工程施工查核改善對策及結果表

台中第三供水區祥順路送水管工程-管(三)

查核日期：112年11月29日

主辦機關：台灣自來水股份有限公司第四區管理處

交通維持設施施工自主檢查表

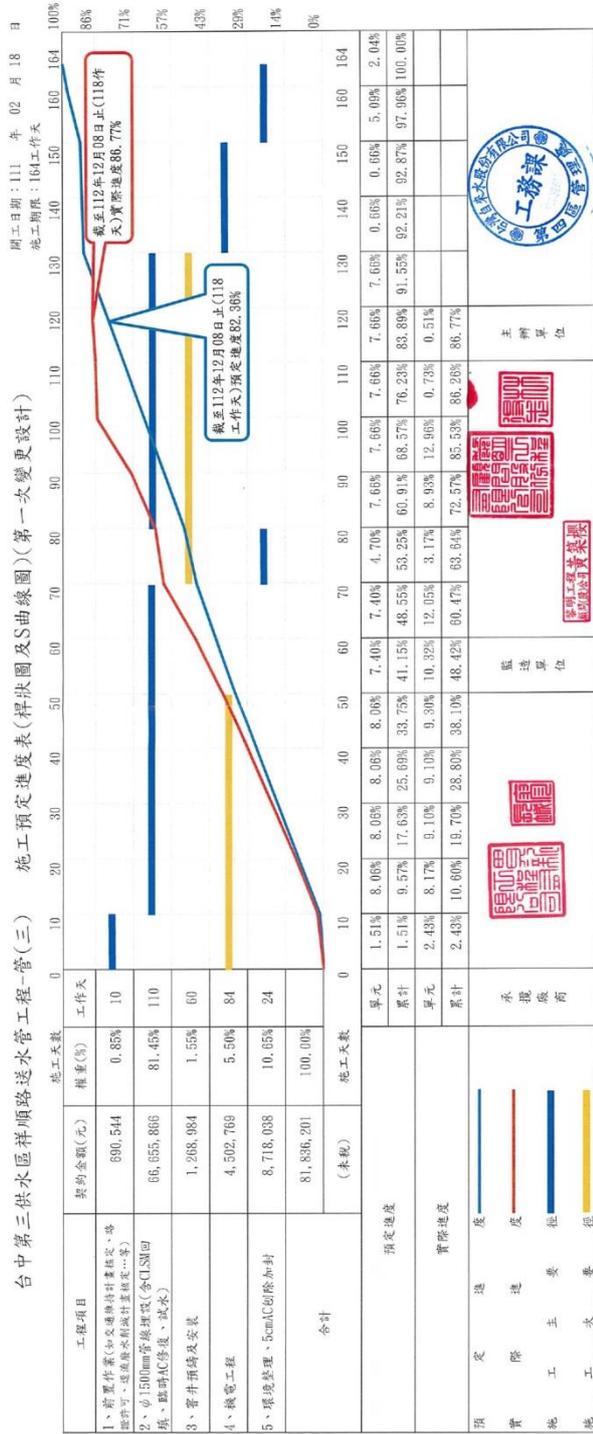
17. 施工現場交通警告等設施不足。(5.14.07)

已於 112 年 12 月 11 日施作窰井後收工時，依交維計畫布設交維設施，後續將請職安人員加強巡視並督促施工人員依交維計畫布設交維設施，以維施工人員及用路人行車安全。

台中第三供水區祥順路送水管工程-管(三) 施工預定進度表(桿狀圖及S曲線圖)(第一次變更設計)

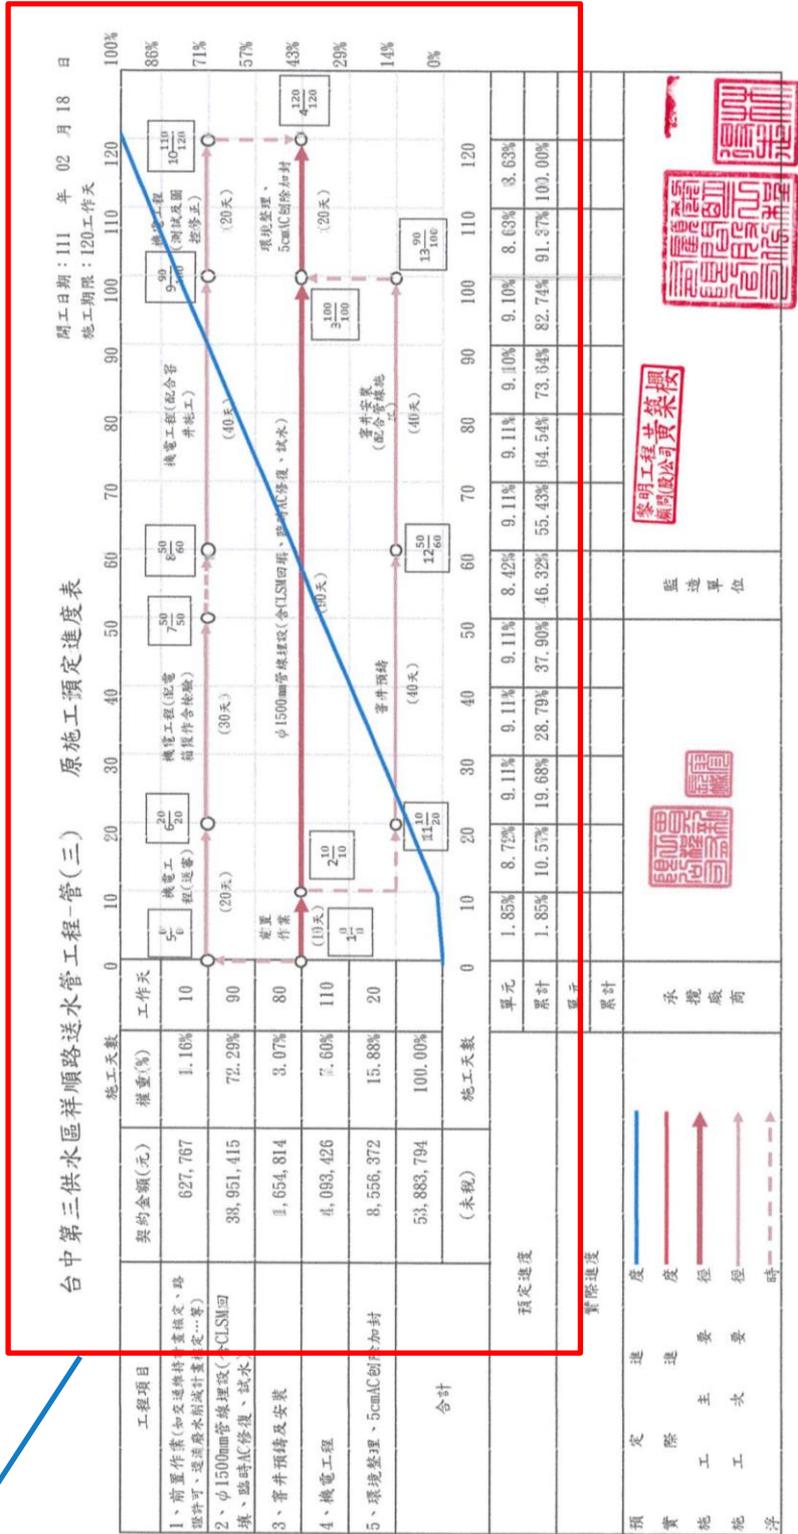
18. 預定進度表缺各工項桿狀管制圖，不符合實際施工現況，另進度表未依展延工期修正。
(6.01.03)

檢附預定進度表各工項桿狀管制圖。

台中第三供水區祥順路送水管工程-管(三) 原施工預定進度表

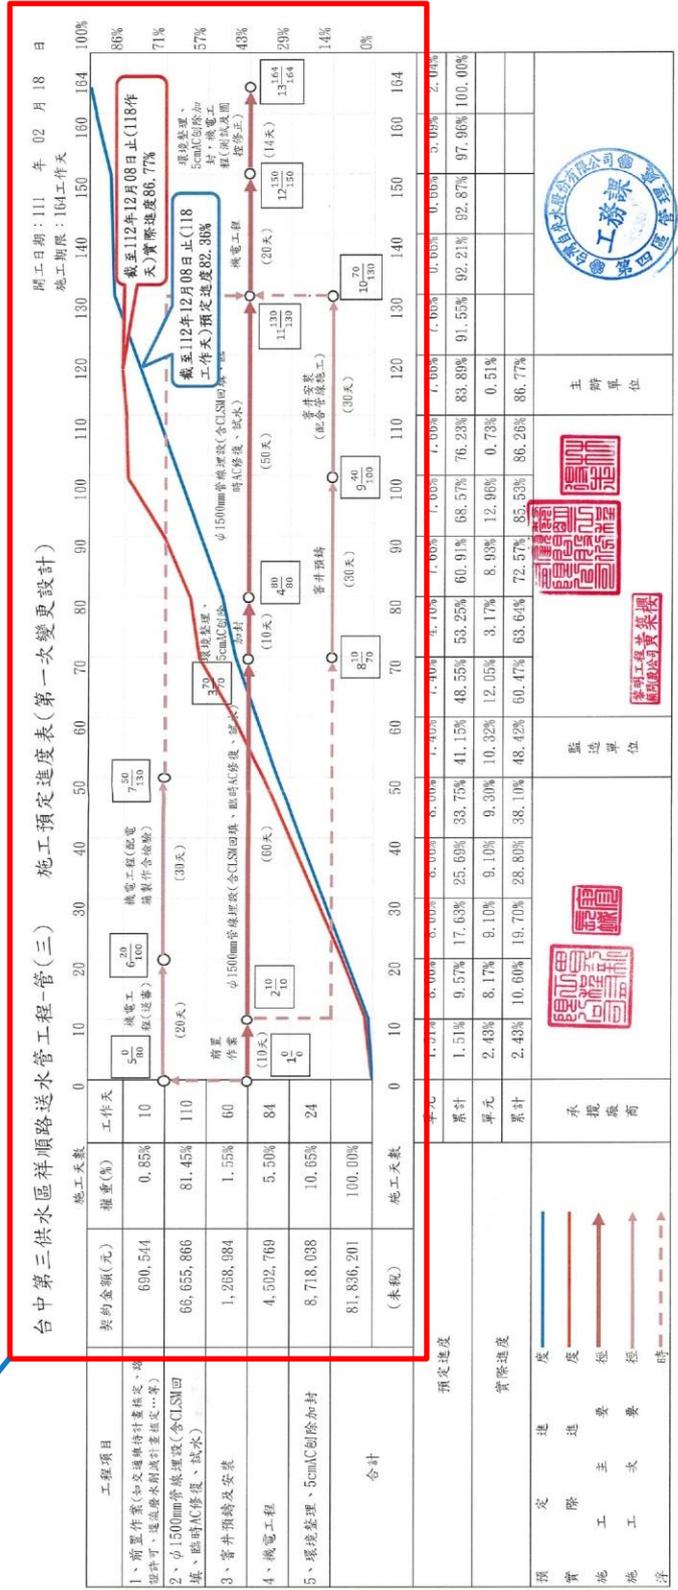
18. 預定進度表缺各工項桿狀管制圖，不符合實際施工現況，另進度表未依展延工期修正。
(6.01.03)

展延工期之預定進度表。

查核當日未即時提供查核委員查閱展延工期之預定進度表，檢送展延工期之預定進度表。

規劃設計1.

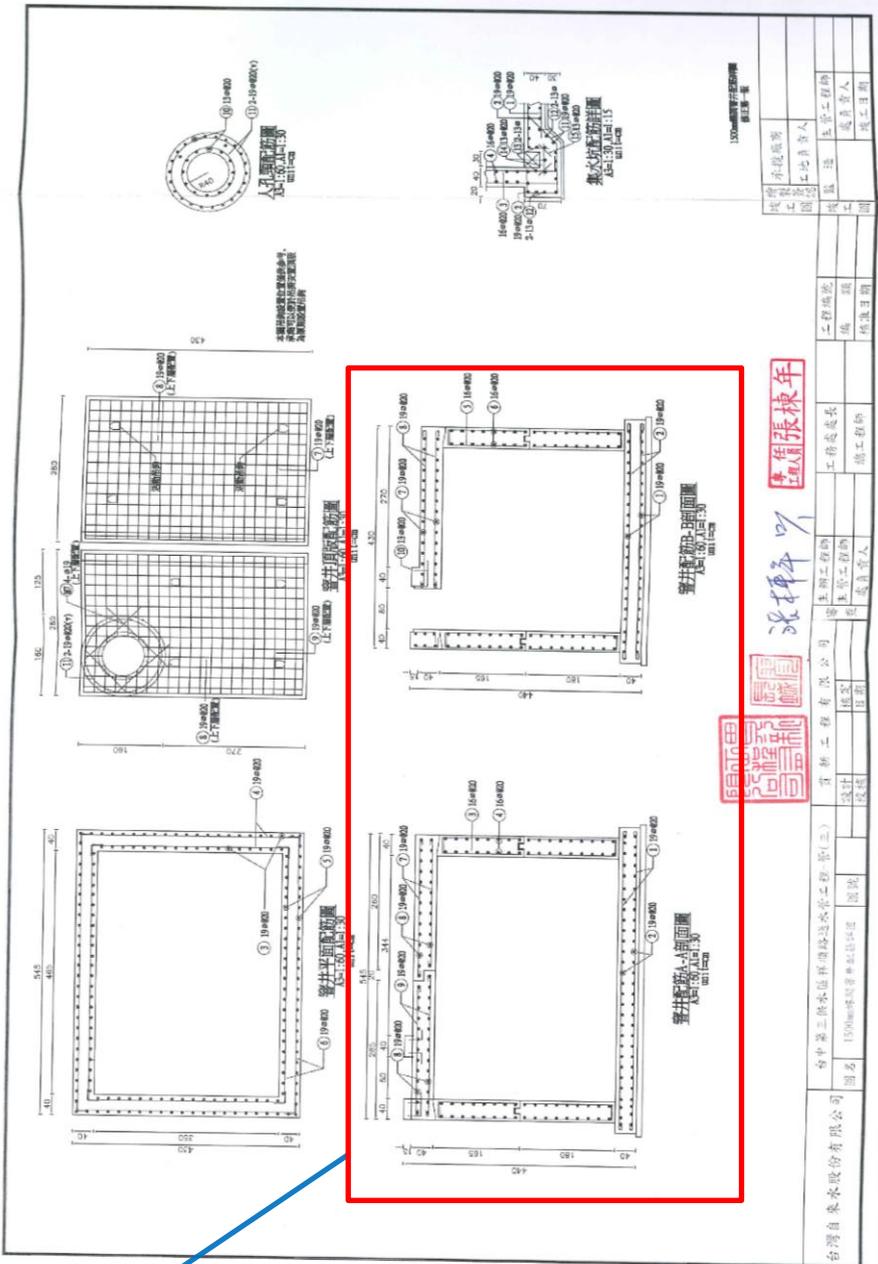
規劃設計問題及建議	改善對策及結果 (附佐證文件及照片請註明)	完成日期	備註 (未完成者請說明)
1.窰井施工原設計採場鑄，施工採以分層預鑄塊方式施工，而其鋼筋及混凝土未經提送設計單位審定。另預鑄塊亦未設置剪力樺，故有滑動及漏水之虞，建議檢討。	1.有關窰井施工係採分層預鑄方式，設計單位已要求承商於上下分層處設置牆身剪力樺，另本案於路面埋設窰井完成後，採 CLSM 回填開挖面已固結窰井井體，可避免窰井之側向滑動。 2.有關窰井預防漏水部分，將於接縫處施作防水材料，已維持井體水密性。(詳附件十九)	112.12.08	
2.設計單位對本案主要施工項目管溝開挖僅以管溝開挖擋土示意圖表示，建議以大樣圖及文字詳細標明尺寸及相關設計原意。	於設計圖補充加註文字及相關數值等說明，以供廠商及監造單位於後續工程確認開挖擋土施工符合設計原意。(詳附件二十)	112.12.13	
3.建議使用再生 AC 以達節能減碳。	感謝委員指教，已於112年12月14日函文本處各廠所，於工程設計階段採再生瀝青混凝土設計以達節能減碳。(詳附件二十一)	112.12.14	
承包商	監造單位	工程主辦單位	
(工地負責人核章)	(委外監造單位之工地負責人、自辦監造單位工程部門主管核章)	(工程主辦單位主管核章)

- 1.有關窰井施工係採分層預鑄方式，設計單位已要求承商於上下分層處設置牆身剪力樺，另本案於路面埋設窰井完成後，採CLSM回填開挖面已固結窰井井體，可避免窰井之側向滑動。
- 2.有關窰井預防漏水部分，將於接縫處施作防水材料，已維持井體水密性。
